COMMISSION ROYALE DES MONUMENTS ET DES SITES
KONINKLIJKE COMMISSIE VOOR MONUMENTEN EN LANDSCHAPPEN

N/Réf. : WSP20145_707_PREA WOLUWE-SAINT-PIERRE. Bovenberg 118a (A.BLOMME, 1910)
Gest. : AA (= Site classé / Inventaire)
V/Réf. : 2286-015/10/2023-118PR Avis préalable: Aménagement de la conciergerie
Corr: Stéphane Duquesne Demande de BUP – DPC du 13/04/2023
Amandine Marinx

Avis de principe de la CRMS

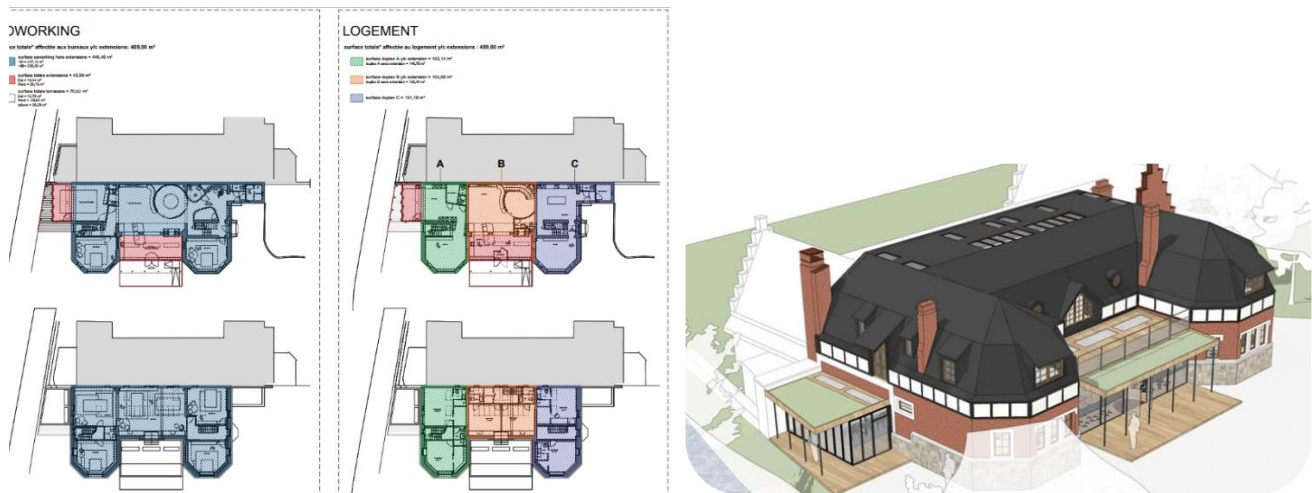
La demande vise l'aménagement / transformation de la conciergerie en « coworking » et / ou « logement » ainsi que la construction de deux extensions vitrées (châssis métalliques) en façade principale et latérale. Celle en façade principale ambitionne d'évoquer l'auvent disparu.

Il est également prévu le remplacement des châssis n'étant pas d'origine, par des châssis se rapprochant des modèles anciens, l'agrandissement des lucarnes dans la toiture des deux ailes, la restauration des arches en façade principale, la dépose des barreaux devant les fenêtres.

Dans l'état du projet, la CRMS se prononce défavorablement sur l'ampleur, la volumétrie et l'expression architecturale des deux extensions et du traitement des sols, qu'elle juge trop importantes et dénaturantes pour la typologie de la conciergerie, de volumétrie et de facture harmonieuses et équilibrées malgré les interventions intervenues dans le temps. Si la restauration des arches est un point positif, l'évocation de l'auvent disparu n'est pas rencontrée valablement avec un tel volume fermé. L'espace entre les ailes doit rester ouvert sur le développé des façades.

S'agissant des châssis, il convient d'inventorier et de relever avec précisions les menuiseries originelles encore en place, et de préférer leur conservation avec amélioration des performances. Celles à remplacer devront être dessinées en s'appuyant sur les plans d'A. Blomme et/ou sur les quelques châssis qui semblent conservés (à confirmer avec le travail d'inventoriage). L'Assemblée souhaite également la préservation des ferronneries d'origine, encore en place devant certaines ouvertures (comme celles de l'ancienne partie logement). Elles sont finement ouvragées et se retrouvent également dans certains soupiraux. De même, la CRMS ne souscrit pas à l'agrandissement des lucarnes et demande d'évaluer un programme qui peut conserver les lucarnes actuelles dont les dimensions sont en accord avec la subdivision de la frise sous corniche.

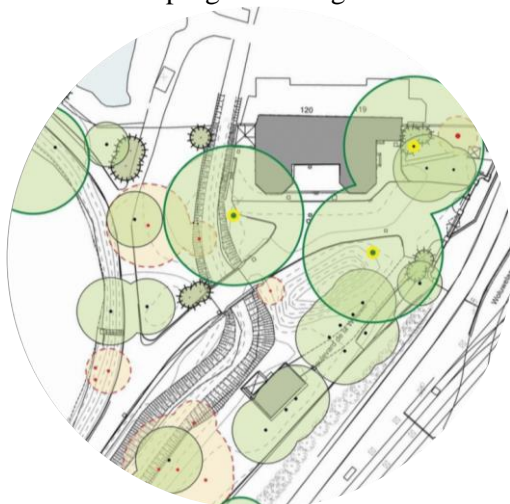
Au niveau du site, il est prévu

- la restitution du relief de la situation historique par la suppression des talus de remblais plantés de *Prunus laurocerasus* (Laurier cerise) et l'intégration de quatre places de parking (incluant une borne électrique) ;

- le dégagement des collets des arbres artificiellement recouverts par les remblais et d'éventuelles mesures de conservation (une analyse phytosanitaire du patrimoine arboré remarquable est prévue),

- la création d'une barrière végétale dense en vue de recréer une lisière dégagée suite à la disparition partielle de l'alignement de peupliers,
- l'aménagement au niveau de l'ancien poulailler d'un parking vélos et d'un emplacement pour la gestion des déchets,

- l'aménagement de l'espace extérieur entre les anciennes écuries et surplombant les berges de la Woluwe (cfr. volet Bâti),
- le placement d'un portail après le pont surplombant la Woluwe et uniquement franchissable par le propriétaire tout permettant la séparation du bien et en conservant une seule et même entrée pour le site,

- le remplacement des surfaces goudronnées par un revêtement carrossable perméable,
- la création d'une barrière végétale légère entre le cheminement d'accès vers le site et les espaces extérieurs du programme logements.

Au niveau des abords, la CRMS valide bien entendu les intentions qui relèvent de la restitution et encourage la mise en place d'un plan directeur de restauration global du parc. L'esquisse des abords proposés nécessite cependant une révision qui doit se fonder sur une meilleure reconnaissance des qualités historiques et paysagères du site et de ses principes d'aménagement du début du XIX^{ème} siècle. A cet égard, la CRMS ne souscrit pas au nouveau revêtement de terrasse en bois et recommande la réalisation de sondages en vue de déterminer si l'ancien revêtement est toujours présent sous l'asphalte, ce qui expliquerait la pente importante vers le bâti. Une réflexion doit en effet être menée pour travailler les abords directs de la conciergerie avec des matériaux en accord avec le bâti et le paysage. Elle questionne également la création d'une lisière légère entre le cheminement d'accès vers le site et les espaces extérieurs de la conciergerie. Des précisions devraient être apportées afin de ne pas refermer les vues sur et depuis le bâti. S'agissant des 4 parkings, pour autant que le PRAS les autorise, ils doivent s'organiser vers le garage et ne pas impacter le relief. Enfin, la CRMS demande de ne pas fragmenter le site ni de l'organiser en lots dont les limites se matérialisent par des dispositifs.
